Vorlage Nr.: 2-BV/278/2022
Status: öffentlich
Geschäftsbereich: Bauverwaltung
Datum: 03.01.2022
Verfasser: Dietrich Carmen

Bebauungsplan Nr. 179 "Neubau Feuerwache westlich der B 471 alt"; Empfehlungsbeschluss zur Würdigung der i. R. d. Auslegung nach §§ 3 Abs. 2 und 4 Abs. 2 BauGB eingegangenen Stellungnahmen und zum Satzungsbeschluss

Beratungsfolge:
Datum: 08.02.2022 Gremium: Bau-, Planungs- und Umweltausschuss

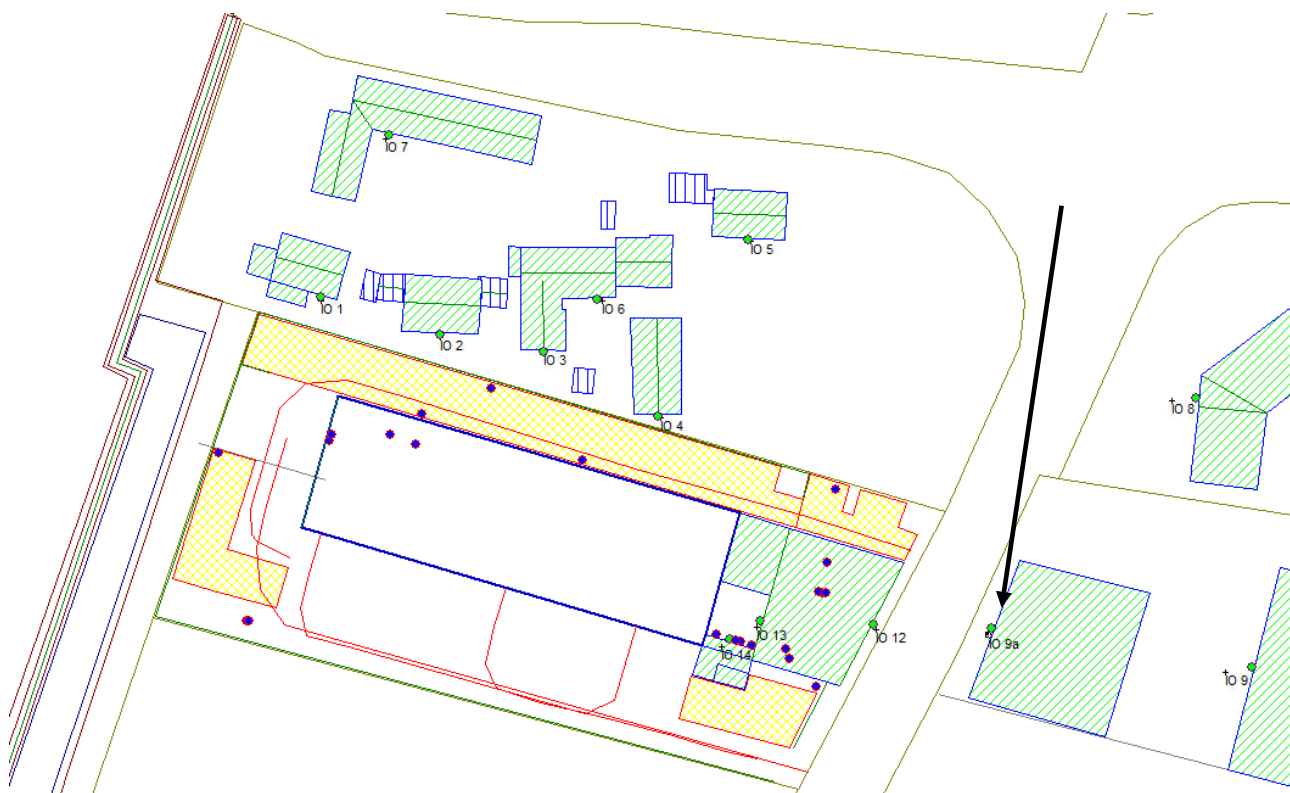
Weiterhin empfiehlt das Landratsamt die Festsetzung von fensterunabhängigen Lüftungseinrichtungen für schutzbedürftige Aufenthaltsräume (Schlafräume) der geplanten Betriebswohnungen im Bereich des Planungsgebiets bei Lärmbeurteilungspegeln ≥ 50 dB (A) (Ausschluss natürlicher Fensterlüftung).

Im Bezug zum Hinweis zur Festsetzung von fensterunabhängigen Lüftungseinrichtungen für schutzbedürftige Aufenthaltsräume (Schlafräume) bei Lärmbeurteilungspegeln ≥ 50 dB (A) ist festzuhalten, dass im Bereich der geplanten schutzbedürftigen Aufenthaltsräume aus dem Verkehrslärm nächtliche Beurteilungspegel von bis zu 51 dB (A) zu erwarten sind. Aufgrund der Abschirmung durch das eigene Gebäude und die nur geringfügige Überschreitung des Orientierungswerts ist festzustellen, dass die Anforderungen an gesunde Wohn- und Arbeitsverhältnisse dennoch gewahrt sind, da unter anderem die Immissionsgrenzwerte der 16. BImSchV für Mischgebiete, die tagsüber 64 dB (A) und nachts 54 dB (A) betragen, deutlich unterschritten sind. Die Forderung nach fensterunabhängigen Lüftungseinrichtungen führt zu Kostensteigerungen und steht damit dem Bedarf nach möglichst kostengünstigen Wohnungen entgegen. Die nur geringfügige Überschreitung von 1 dB (A) begründet aus Sicht des IB Seidel daher nicht die Festsetzung entsprechender Anforderungen.

Von einer Planänderung wird daher abgesehen.
